上越市(仮称)厚生産業会館基本設計の検討　　2014 年 2 月 28 日(金)

第4回市民ワークショップ(公民館施設部会)進行スケジュール

検討テーマ:公民館施設機能の配置について

検討された施設機能の配置

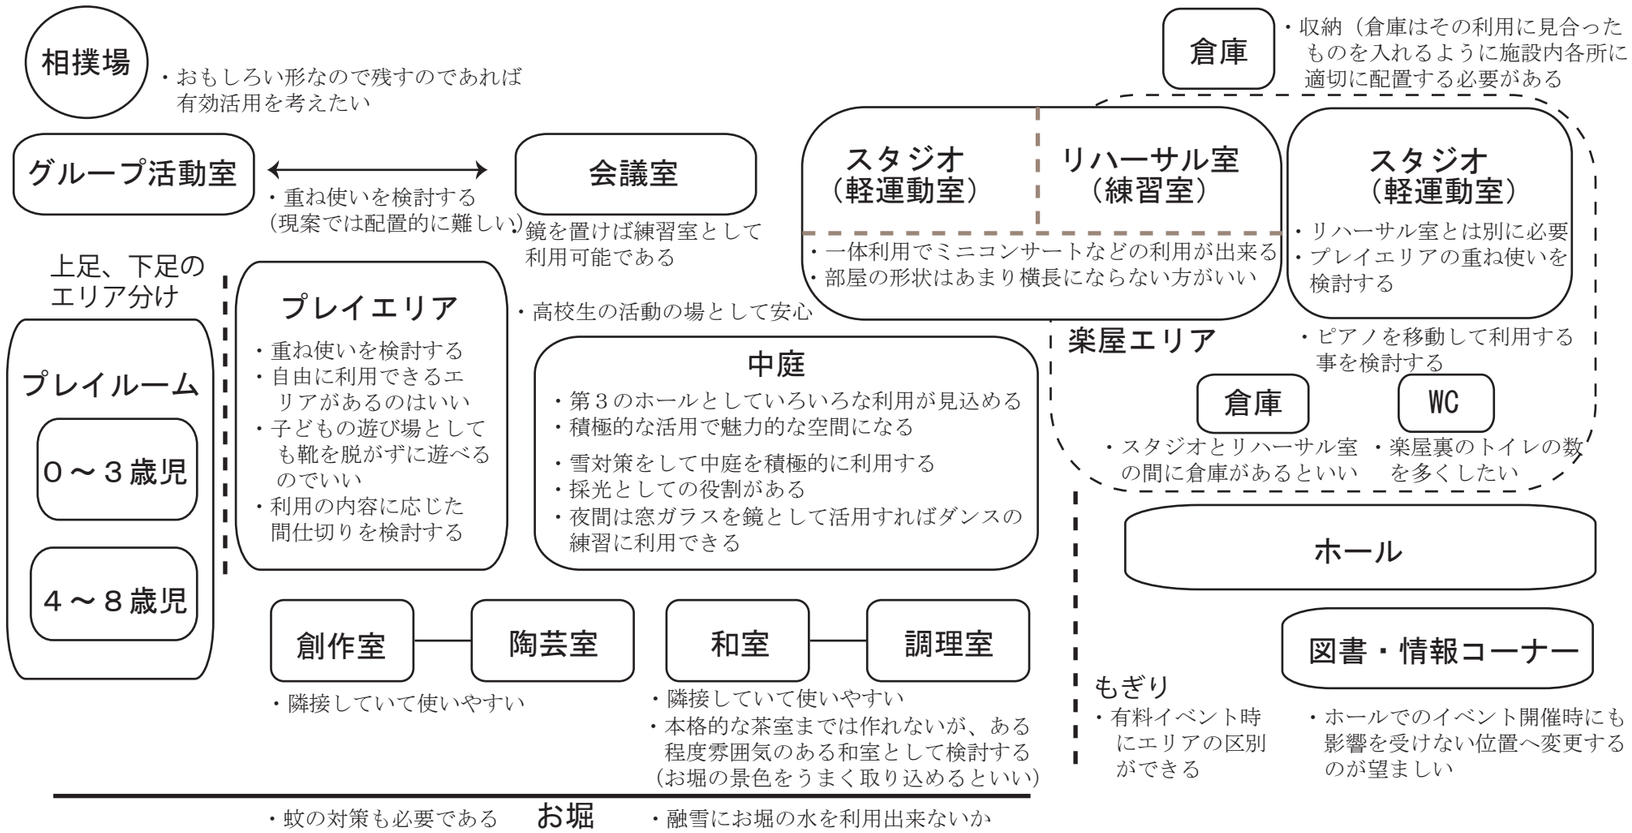
- リハーサル室とスタジオの配置が、横長になってしまうと使いづらい
- 大規模なイベントの場合は、ホールの専有エリアが足りなくなってしまう印象である

- グループ活動室を会議室として重ね使いするのは難しい
- 中庭に面するガラスの性能は、空調効率や採光にも考慮して判断する
- 中庭を積極的に利用する事は管理面でも好影響である
- 雪の問題を克服できるのであれば中庭は魅力的である
  →アオーレ長岡などでは雪対策はきちんとされている
- 和室をＡ２案のように、茶室の様な本格的な雰囲気をもったつくりにできないか
  →Ｃ２案ではあえてオープンな雰囲気にしている
- 現状のままでは有料公演時は図書、情報コーナーが使えなくなってしまうので改善する
- 舞台裏の出演者用トイレの数が少ないように感じる
- 通常、衣装に着替えた後は出演者が一般用のトイレを使う事はできないのでそれも踏まえて検討してほしい

- 空調については設計者と市で協議中だが各部屋には基本的に冷暖房が入る予定である
- 上下足の切り替え場所をより詳細に検討する必要がある
- 会議室の机は不要時に収納するので、各エリアに収納庫は必要である
- お堀の側なので、虫対策として開口部には網戸を設置してほしい
- 創作室と陶芸室が隣り合って配置してあるのはいい
- 合唱の練習をするにはピアノが必ず必要なので、練習室ではない場所を重ね使いで利用する場合にはピアノを移動する必要がある（電子ピアノでは厳しい）
  →ピアノさえ確保してもらえれば、合唱の練習はどこでもできる
- 既存の軽運動室は 200 ㎡ありその広さで使う団体が多いため、最初からリハーサル室とスタジオを間仕切りで仕切らずに１部屋として用意してもいいのではないか
- 現在でも軽運動室の稼働率が高い
- プレイエリアをうまく活用できれば軽運動にもちょうど良い広さである
- 鏡などを用意してもらえるのであれば、ダンスの練習は会議室でもできる
- ダンス練習時であっても、机やイスは部屋の隅に寄せておければいい
- ガラス面は内と外の明暗の加減で鏡としても使えるので、中庭のガラスなどはうまくすればダンスの練習の鏡としても使えそうである
- 建物の色彩を含めた景観への配慮もお願いしたい
- 施設としてのエネルギー計画や環境に対する配慮もお願いしたい
